Formular de evaluare a condițiilor de accesibilitate a clădirilor publice

Categorii	Indicatori	Date colectate
Localitate, raion:	Boghiceni (Hincesti)	
Adresa, strada, nr.:	-	
Instituția:	BESV 20/10 (gimnaziul)	
Tipul instituției:	Instituție educațională	
Latitudinea:	46.946155 ,	
Longitudinea:	28.324231

Fig. V.42.a Amenajarea unei cabine WC adaptate - tip A

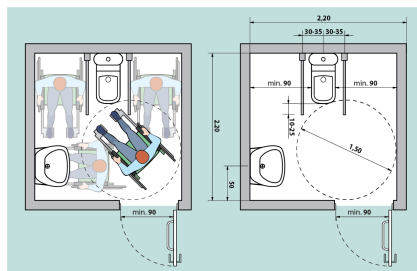
Grup sanitar în exterior:	Nu
Grup sanitar în interior:	Da . La Parter
Ușa de intrare WC interior, lățime:	65 cm Standard: ușa trebuie să fie de minim 90 cm
Prag ușă de intrare:	Prag cu înălțimea: 6 cm Standard: maxim 2 cm
Dimensiuni grup sanitar:	210 cm x 175 cm Standard: minim 160 x 180 cm
Ușa cabină WC, lățime:	67 cm Standard: ușa trebuie să fie de minim 90 cm
Ușa cabinei se deschide în :	Exterior Standard: exterior
Dimensiuni cabină WC:	160 cm x 180 cm Standard: minim 160 x 180 cm
Prag ușa cabină WC:	Prag cu înălțimea: 4 cm Standard: maxim 2 cm
Tipul vasului WC:	Vas wc turcesc
Vasul WC are bare de suport:	Nu
Mecanismul de scurgere a apei este:	Funie
Lavoar/chiuveță:	Da , înălțimea de: 85 cm Standard: h - 85 cm
Este spațiu liber sub lavoar:	Da , dimensiunea de: 42 cm Standard: minim 67 cm
Este uscător de mâini:	Da , se află lângă lavoar , la înălțimea de: 125 cm Standard: maxim 100 cm
Întrerupătoarele sunt poziționate la o înălțime de 80 până la 110 cm de la podea:	Nu

Toaleta este echipată cu sistem/buton de alarmă:	Nu
În toaletă sau cabine există cuier pentru haine:	Nu
Culori contrastante:	Nu Standard: este o diferență de culoare contrastantă (culori închise / culori deschise) între perete și podea
Colacul de WC este de o culoare contrastantă cu vasul de WC:	Nu
Iluminare bună (lumină de zi și lumină artificială) în WC:	Da
